## Rekonstrukce trati v úseku Kyjice – Chomutov

### Vysvětlení zadávací dokumentace – Dodatek č. 10

**PS 12-01, Kyjice - Odb. Dolní Rybník, provizorní TZZ.** V kabelovém schématu jsou zakresleny kabely, které mají být součástí definitivního TZZ a jsou čárkovaně označeny, viz následující výřez:

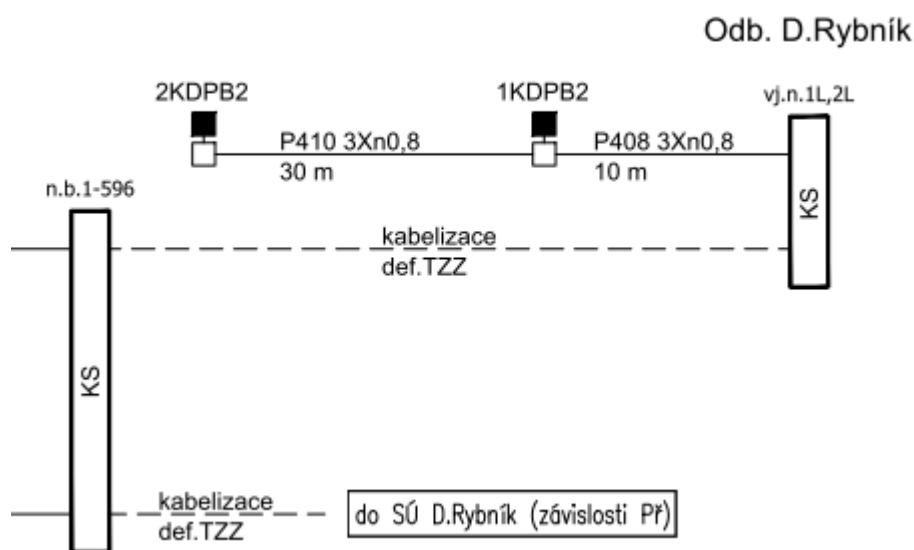
Žádáme zadavatele o prověření, které konkrétní definitivní kabely (označení, typy, dimenze) z kabelového schématu definitivního TZZ představují tyto čárkované kabely zakreslené v kabelovém schématu provizorního TZZ. Domníváme se, že tyto kabely v definitivní části chybí. Žádáme zadavatele o prověření a případné dopracování kabelového schématu a také o zohlednění v odpovídajících položkách soupisu prací (dodávka kabelů, zatažení, formy, zemní práce).

Počítá se zatažením optického kabelu. Definitivní kabelizace se realizuje před aktivací samotné odbočky Vrskmáh.
